ZPŚ.271.17.2024

WYJAŚNIENIA TREŚCI SWZ nr 15

Zamawiający informuje, że do postępowania przetargowego pn. **Budowa hali sportowej wraz z łącznikiem i infrastrukturą techniczną przy Zespole Szkół w Stegnie działka nr 199/31, 891/1 – etap 3**, wpłynęły zapytania. Poniżej treść zapytań i odpowiedzi zgodnie art. 284 ust. 2 ustawy z dnia 11 września 2019 r. – Prawo zamówień publicznych (tj. Dz. U. z 2024 r., poz. 1320).

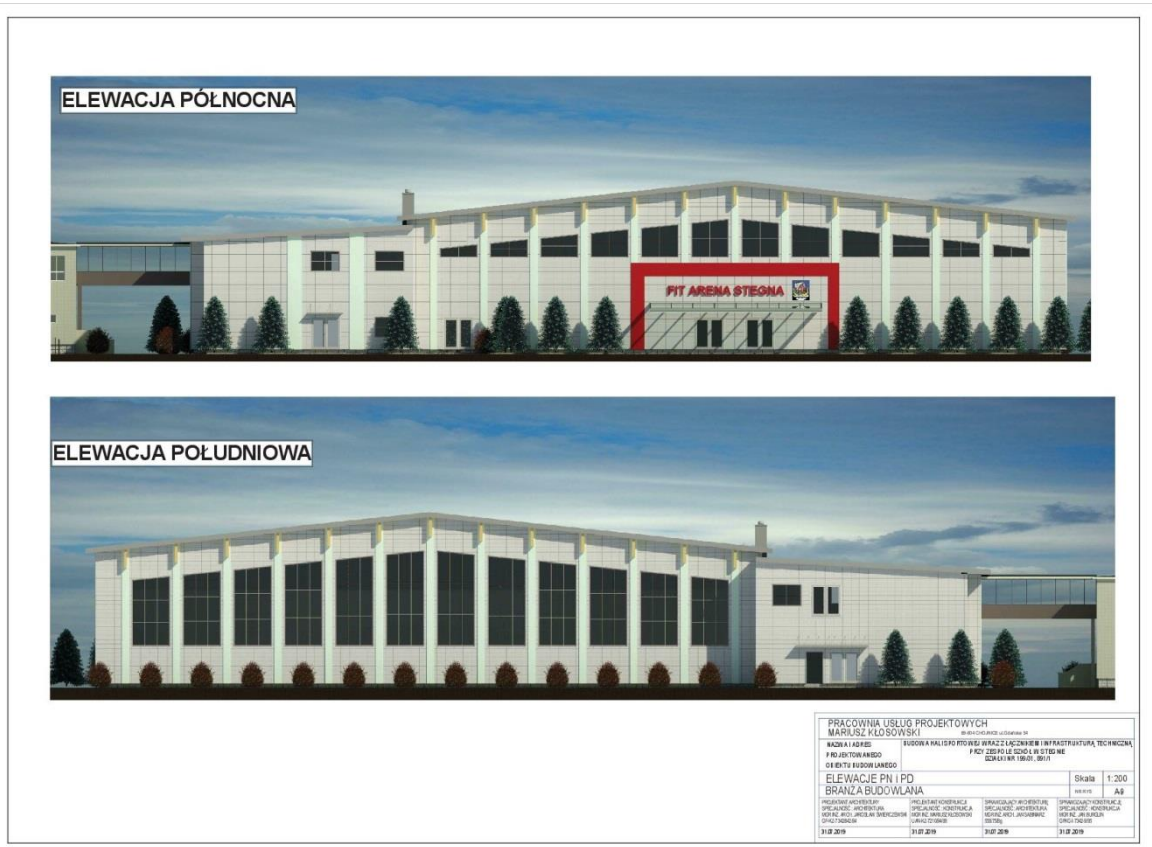
- ma być wykonana w całości ze styropianu grafitowego grubości 20 cm wykończonego tynkiem mineralnym malowanym w całości jednolita to jest bez żadnych bonii i pilastrów itp. jak podaje punkt 5.0 str. 24 opisu architektury,

Odpowiedź: Zgodnie z projektem. Styropian grafitowy, klej-siatk-tynk, płyty elewacyjne na podkonstrukcji systemowej aluminiowej. Kolor ostatecznie ustalić z Inwestorem przed zamówieniem.

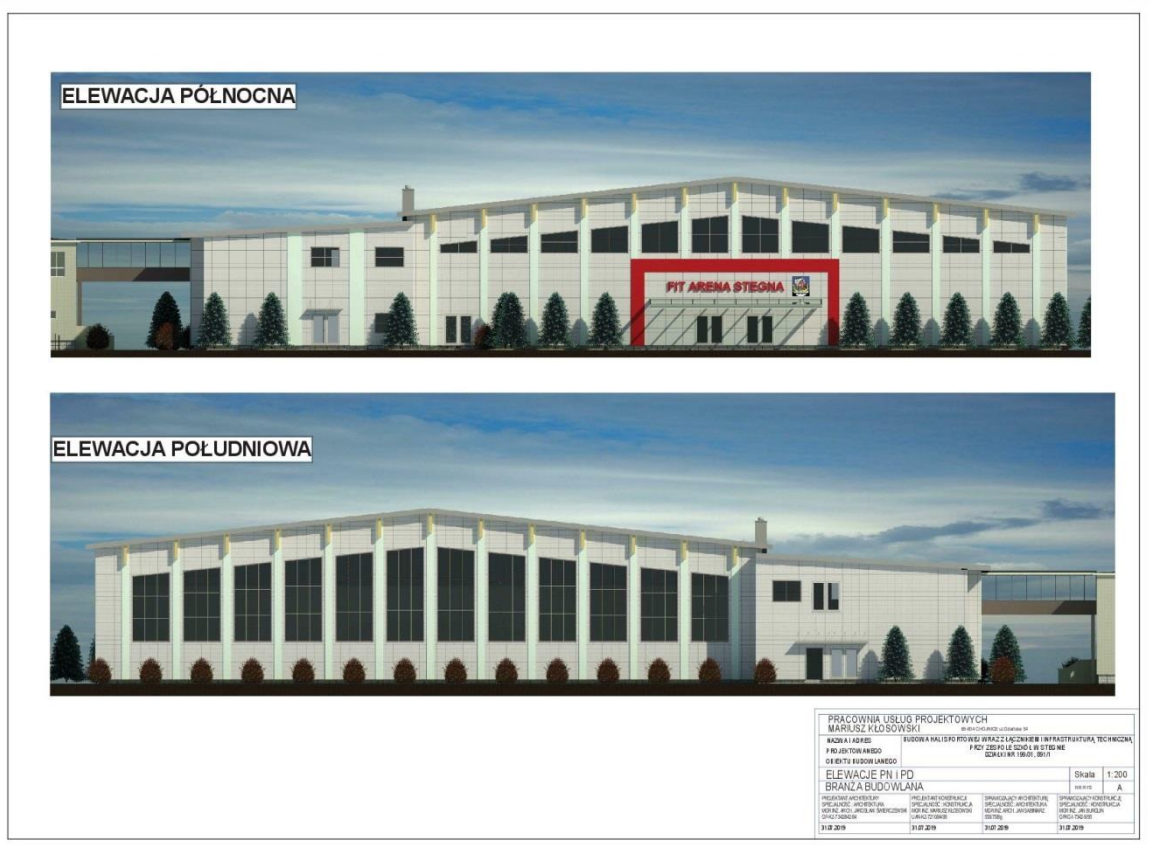
- czy też może ściany docieplić styropianem grafitowym oraz wykończyć płytami elewacyjnymi z konglomeratu kwarcowego wg kolorystyki (płyty elewacyjne zielone – kolor pastelowy, niejaskrawy) jak podaje str. 25
